# **Městská část Praha – Ďáblice**

### **USNESENÍ č. 219/22/ZMČ**

#### **k Připomínkám MČ Praha-Ďáblice k návrhu Metropolitního plánu**

### 3/ propojení s Letňany

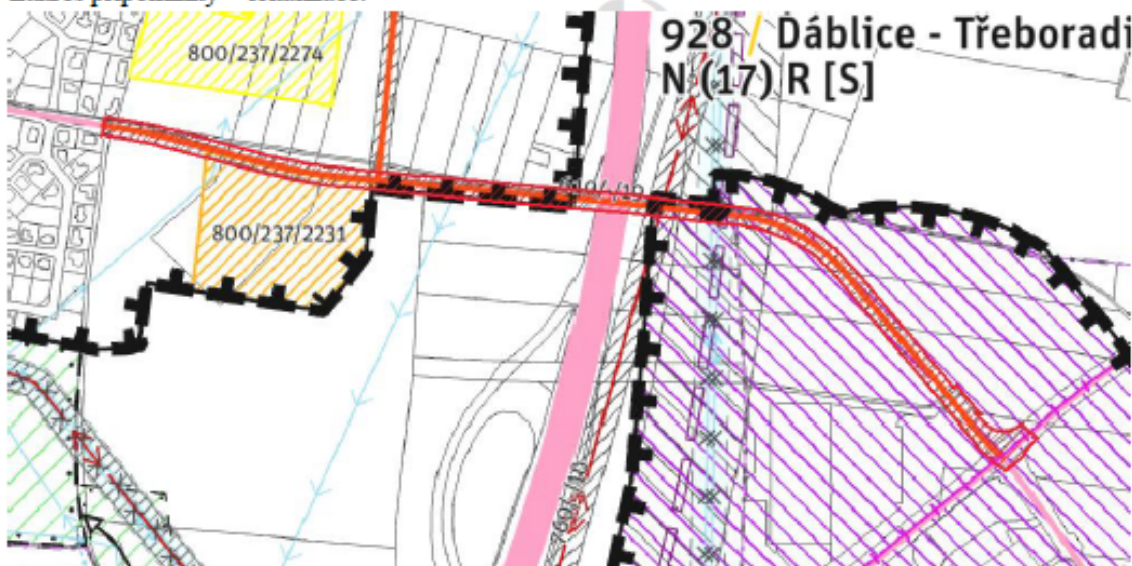
Text vyjádření: Požadujeme navrhovanou stavbu komunikační sítě 910-610/-/19 vymezit pouze pro potřeby pěší, cyklo, popř. vozidel hromadné dopravy, bez přístupu individuální automobilové dopravy.

Text zdůvodnění: Navrhované kapacitní dopravní propojení zavádí na území městské části neodůvodněně tranzitní automobilovou dopravu. Potřeba překonání Činovecké ulice je přitom v tomto prostoru dána pouze požadavky pěší prostupnosti krajiny. Navržené propojení neřeší negativní důsledky navrhované komunikace na území stávající zástavby a na zdraví obyvatel, zejména na současnou podobu navazující ulice K Lomu a pokračování v ul. Dáblické. Problematika důsledků vyvolaných dopravních kongescí by byla o to závažnější, že do návrhu byla nově umístěna další komunikace s vyústěním v dotčené lokalitě - tzv. obchvat Čakovice, který je navíc ve skutečnosti "obchvatem" části Dáblic. V odkazu na hodnocení SEA je k záměru „Komunikační propojení Dáblice - Letňany (č. 610/-/19)“ je v hodnotících tabulkách dopravní infrastruktury (tj. složka 01b SEA MPP Přílohy 20220425, podsložka SEA-MPP\_Pril-07\_Signal tabulky 2022, podsložka 07-ST\_Infrastruktura 2022, soubor Dopravní infrastruktura) na str. 70-71 upozorněno na již stávající nadměrné zatížení hlukem v lokalitě, viz věty

## 5/ rozvojová plocha 413/237/2068

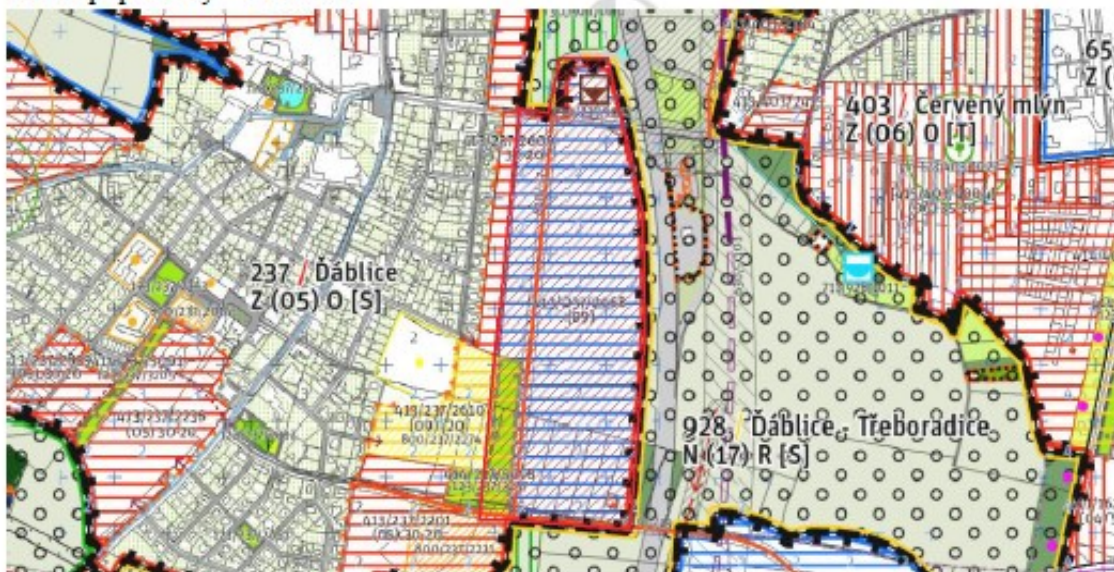
Text vyjádření: Požadujeme upravit uspořádání rozvojových ploch 431/237/2609 a 413/237/2068 dle přiloženého schématu, aby:  
– plocha 413/237/2609 byla rozšířena tak, aby vznikla ucelená plocha obslužitelná standardní ulicí ve středu plochy a parcelami pro bydlení po obou stranách ulice;  
– zastavitelná část plochy 413/237/2068 byla zmenšena na úkor vymezení pásma zeleně, které oddělí nerušící výrobu od obytného území.

Text zdůvodnění: Požadavek na vložení zeleného pásu byl předmětem připomínek již v roce 2018. Cílem řešení je poskytnout území akustickou i vizuální ochranu posunem produkční zástavby směrem k Činovecké ul., s nutným vytvořením zelené bariéry jako předělu k obytnému území.

## 6/ problematika Mratínského potoka

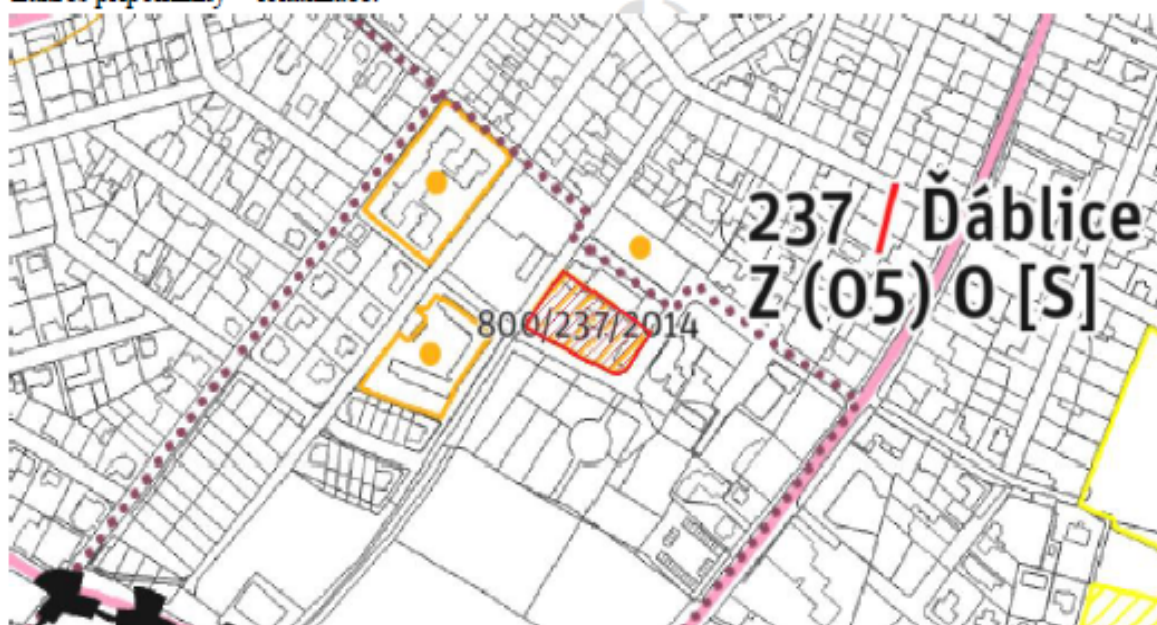
Text vyjádření: Požadujeme zakreslení retenčních nádrží v transformační ploše zeleně 412/923/5368 dle aktuálních vodohospodářských studií (retenční nádrž Ďáblice „Statek“ a retenční nádrž Ďáblice „Dešťový koridor A“). Dále požadujeme přemístit značku 910-730/237/1052 do plochy 500/-/3651 (před křížením Mratínského potoka a ulice Řepná), a novou značku umístit poblíž navrhovaného přemostění 610/-/19 (viz "Studie odpojení a převedení dešťových vod v povodí MČ Praha-Ďáblice, zpracovanou společností AQUA PROCON s.r.o. v 11/2021 pro PVS a.s.

Text zdůvodnění: Poloha nádrží je od roku 2018 upřesněna vodohospodářskými studiemi, viz příložený podklad.  
Ve srovnání s poznáním území v roce 2018 (připomínky ke konceptu Metropolitního plánu) došlo k vodohospodářskému upřesnění polohy retenční nádrže „Statek“ dokumentací „Studie odpojení a převedení dešťových vod v povodí MČ Ďáblice“, zpracovanou společností AQUA PROCON s.r.o. v 11/2021 pro PVS a.s.  
Další retenční nádrž je navržena pro retenci dešťových vod z urbanizovaného území historického jádra obce.

## 8/ Ďáblické náměstí

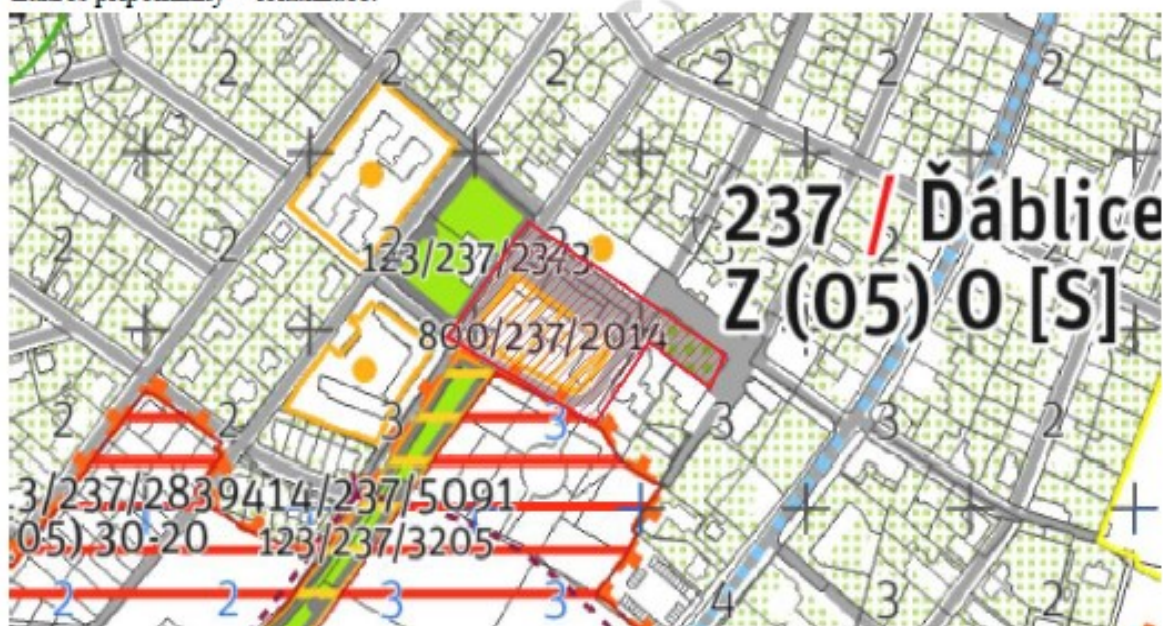
Text vyjádření:	Požadujeme, aby metropolitní plán stanovil plochu nového náměstí plošnou značkou ve vymezeném rozsahu. Požadujeme, aby vymezení nového náměstí bylo zařazeno jako veřejně prospěšná stavba.
Text zdůvodnění:	Plocha náměstí je v příloženém rozsahu dlouhodobě prostorově stabilizována na území podrobnějších studií a je mu přizpůsobována i okolní zástavba veřejnými objekty (obecní dům, KC Vlna). Významem se má jednat o novodobé centrum Ďáblic, vyžadující přiměřený plošný rozsah veřejného prostranství.

## 10/ transformační plocha 411/237/2045

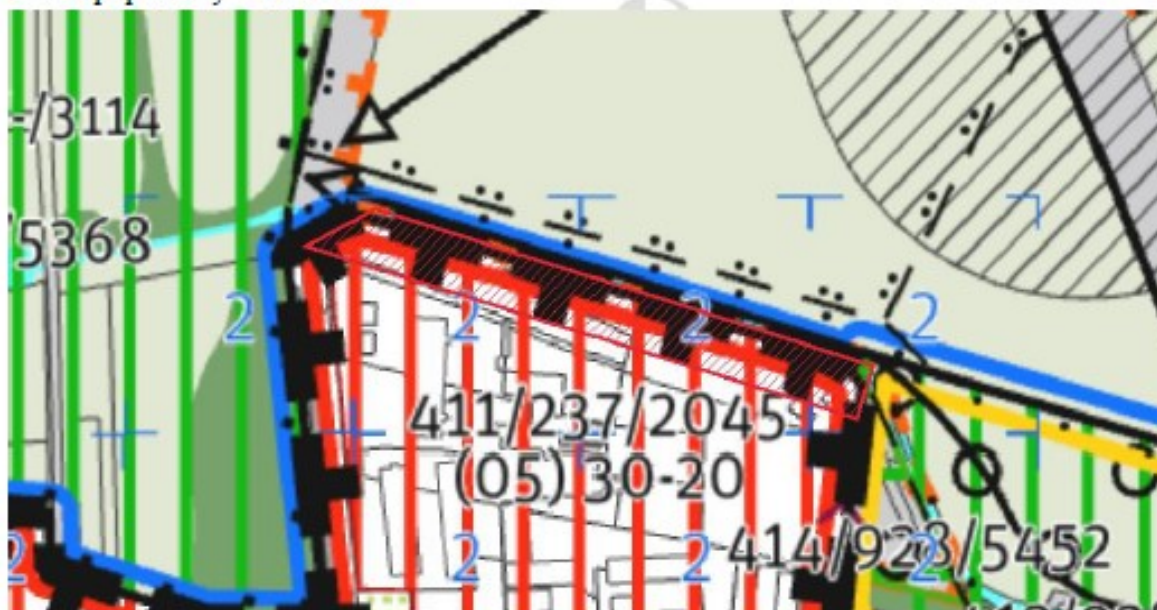
Text vyjádření: Požadujeme omezení zastavitelné transformační plochy 411/237/2045 ze severu do vzdálenosti min. 6 m od břehové čáry Mratinského potoka.

Text zdůvodnění: Rozsah zastavitelné plochy musí respektovat standardní nároky na významný krajinný prvek – nivu Mratinského potoka a její polohu na rozhraní urbánní a volné krajiny. Je zapotřebí zabránit potvrzení současného stavu, kdy oplocení sahá až do koryta potoka a umožnit budoucí revitalizaci toku.

## 20/ obchvat Čakovic

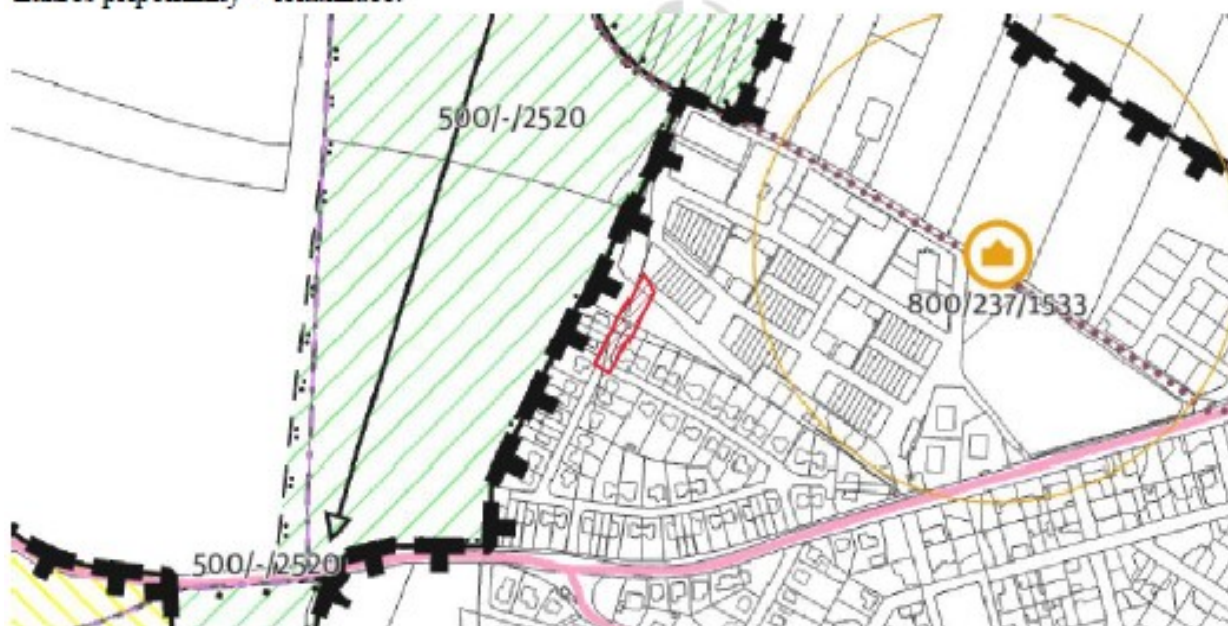
Text vyjádření: Požadujeme zcela vypustit stavbu komunikačního propojení 610/-/157 (obchvat Čakovic).

Text zdůvodnění: Navrhovaná komunikace zásadním způsobem vstupuje do území městské části s důsledky na obytné území, aniž by byl jasný přínos navrhované stavby. Koncept dopravního propojení nebyl s MČ Praha-Řáblice projednán a není známa žádná studie důsledků zamýšlené stavby ani přínos navrhované komunikace z hlediska dopravního. S takto umístěnou stavbou zásadně nesouhlasíme.

## 103/ rozvojová plocha 413/237/2201

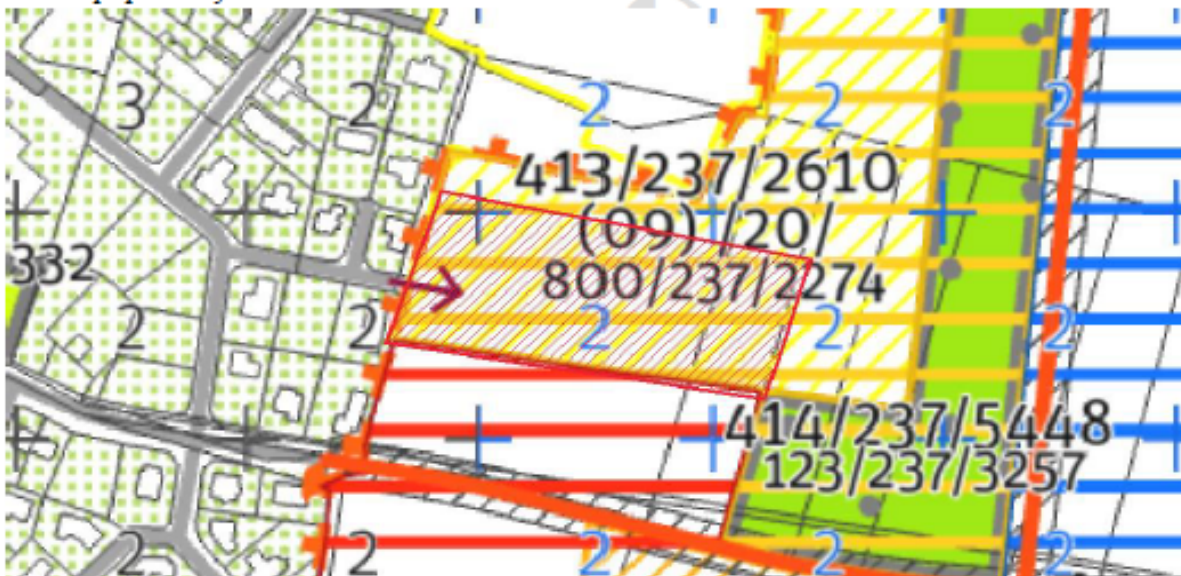
Text vyjádření: Požadujeme změnu vymezení nezastavitelné transformační plochy s přírodním využitím na části pozemku parc. č. 1729/109, k.ú. Dáblice, (viz příloha) na zastavitelnou plochu pro občanskou vybavenost a plochu s obytným využitím, která navazuje na plochu se stejným využitím na pozemku parc. č. 1729/638, k.ú. Dáblice. Součástí návrhu je vymezení pásu veřejné zeleně, která bude navazovat na již navržený souvislý severo-jížně orientovaný pás zeleně (park) od Mratínského potoka směrem na jih kolem Dáblického hřbitova.

Text zdůvodnění: Nově navržené rozdělení rozvojové plochy pro veřejnou vybavenost a bydlení v této lokalitě. Domníváme se, že úpravou tvaru ploch pro veřejnou vybavenost dojde k umožnění využití této lokality i vzhledem na stávající majetkové poměry. Vymezením souvislého pásu veřejné zeleně by měl vzniknout souvislý pás zeleně určený k rekreačním účelům od Mratínského potoka až k Dáblickému hřbitovu, navazující na pás zeleně, který je navržen podél komunikace 610/-/7 (viz připomínka 5).

## 105/ rozvojová plocha 413/403/2712

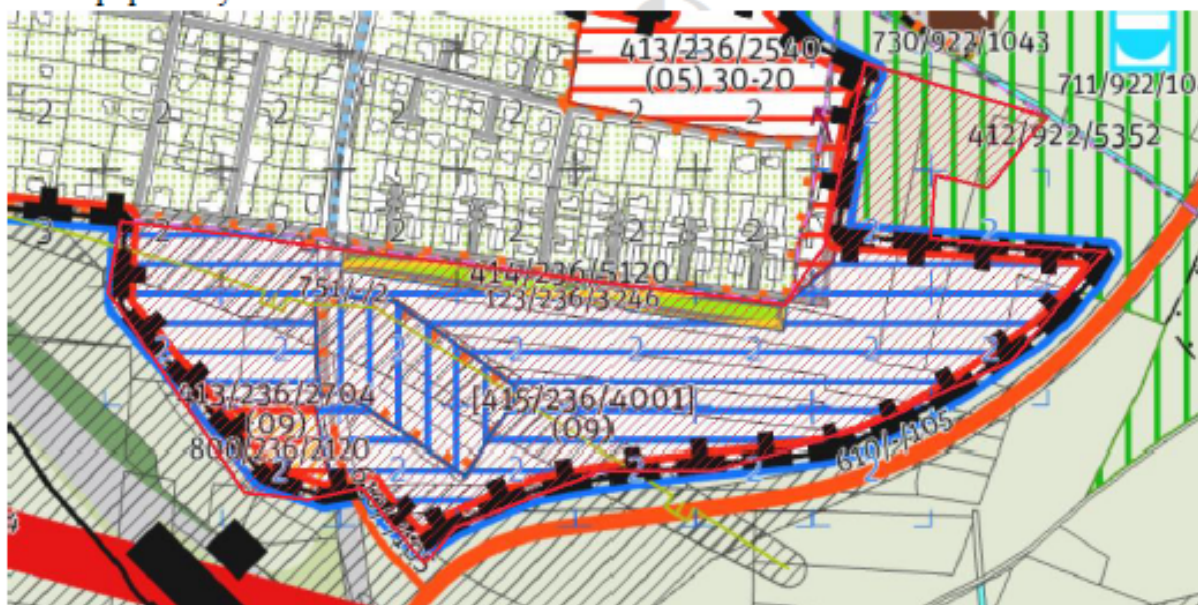
Text vyjádření: Požadujeme změnu vymezení rozvojové plochy s funkcí veřejné vybavenosti na pozemku parc. č. 1646/1, k.ú. Dáblice (viz příloha) na rozvojové území obytné (odpovídající funkčnímu využití OB dle platného územního plánu hl. m. Prahy).

Text zdůvodnění: Navrhovaná změna byla již schválena Radou i Zastupitelstvem městské části Praha-Dáblice (usnesení č. 204/22/ZMČ) v rámci návrhu na pořízení změny ÚP hl.m.Prahy tak, jak je navrhováno v rámci této připomínky k návrhu MPP. Důvodem byla zejména špatná dopravní obslužnost lokality s původním určením pro veřejnou vybavenost. Změnu na čistě obytné území podporuje i fakt, že veškeré navazující pozemky tvoří funkční obytné území.
